710 - INSP
 ISO/IEC 17020
 Origineel verslag

Verslagnummer: 21/23082024/37864/1/1

Inspectie adres: Stationssteenweg 23, 2560
 Nijlen (België)
 De fundering dateert van: Voor 1 oktober 1981
 Type: Verkoop [Afd 8.4.2]

Besluit

Elektrisch bord

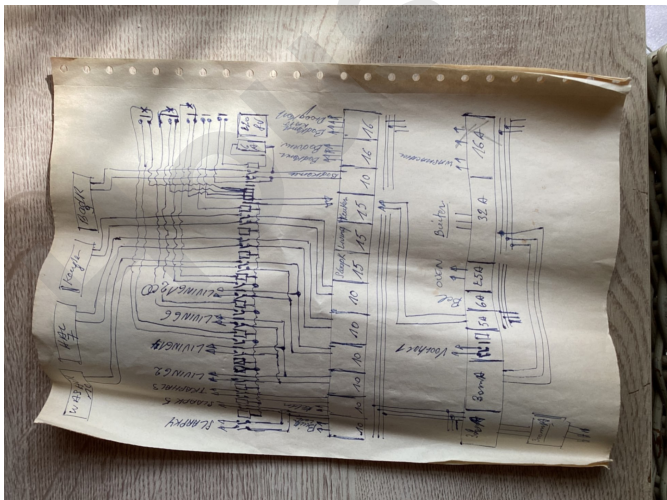
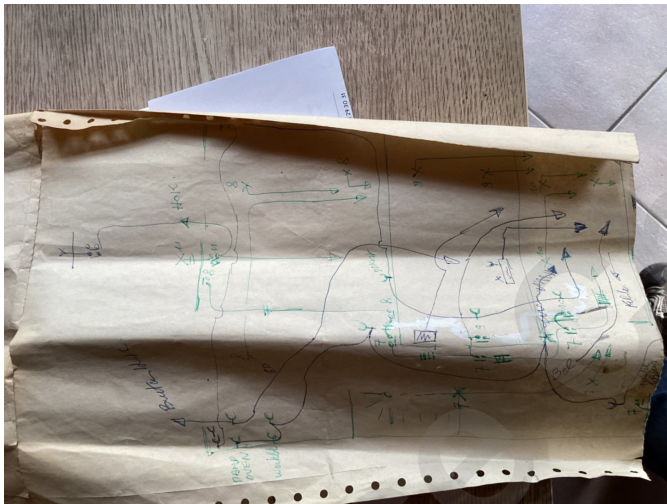
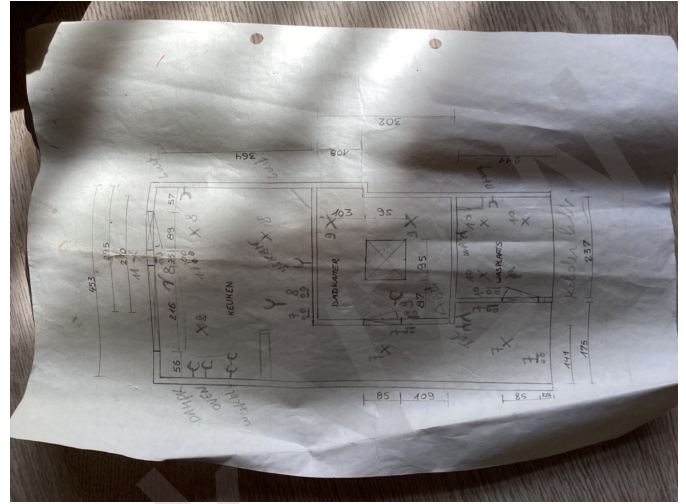
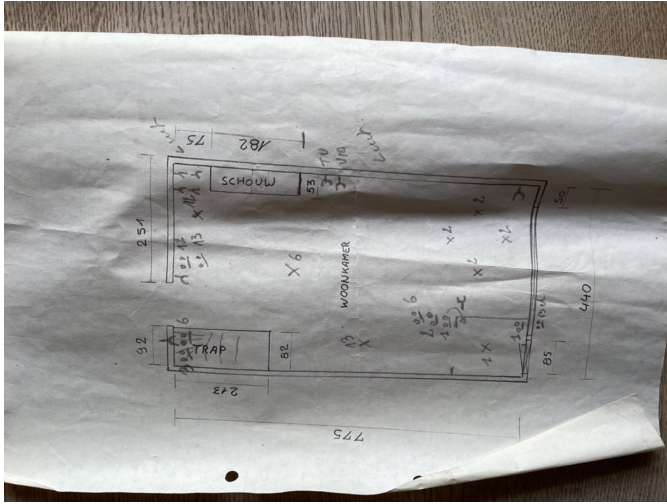
- De isolatieweerstand van de installatie is onvoldoende. - oAfd 6.4.5.1
- Extra opmerking: Automaat 32A rechts onderste rij bord 2
- De aardingsonderbreker is niet conform of afwezig. - oAfd 5.4.3.5

- Geleiders van het type VOB zijn niet in een buis geplaatst en/of zoals het zou moeten. - oAfd 5.2.9.3
- Extra opmerking: Oa aan meter
- De kringen, de onderbrekingstoestellen en of de beschermingstoestellen zijn niet duidelijk en zichtbaar gekenmerkt. - Afd 3.1.3

- Extra opmerking: Kelder
- Er is geen deur aan het bord. - oAfd 4.2.2.3; oAfd 4.2.2.1.b; oAfd 5.3.5.1
- Het eendraadsschema en situatieplan zijn niet conform. - oAfd 3.1.2.1; oAfd 3.1.2.3

- Het verdeelbord is onvoldoende gemarkeerd. Individuele markering, voedingsspanning en/of gevarendriehoek ontbreken. - oAfd 3.1.3.3; Afd 9.4.1
- De algemene scheidingschakelaar moet op het hoofdschakel- en verdeelbord geplaatst worden die gelijktijdige onderbreking mogelijk maakt van alle fasen, en eventueel van de nulgeleider. - oAfd 5.3.5.1.b

- Extra opmerking: Bord keuken

Eendraadsschema en situatieplan

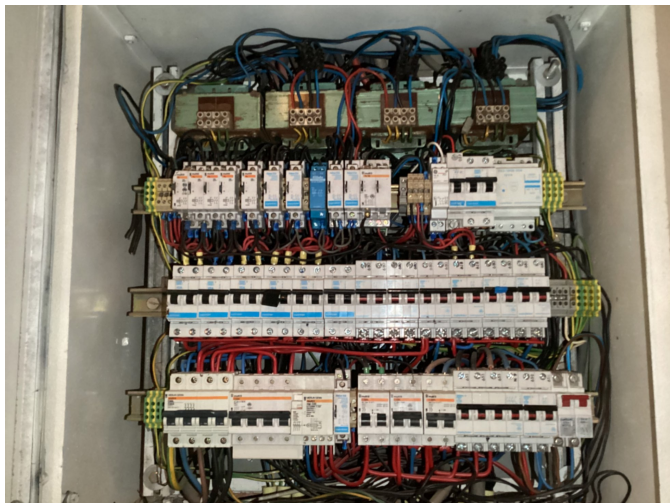
- Het eendraadsschema en situatieplan komen niet overeen met de werkelijkheid. - Afd.3.1.2
- Een of meerdere stopcontacten zijn niet van kinderbeveiliging voorzien. - oAfd 4.2.2.3.b; Afd 8.2.1; Afd 8.2.2
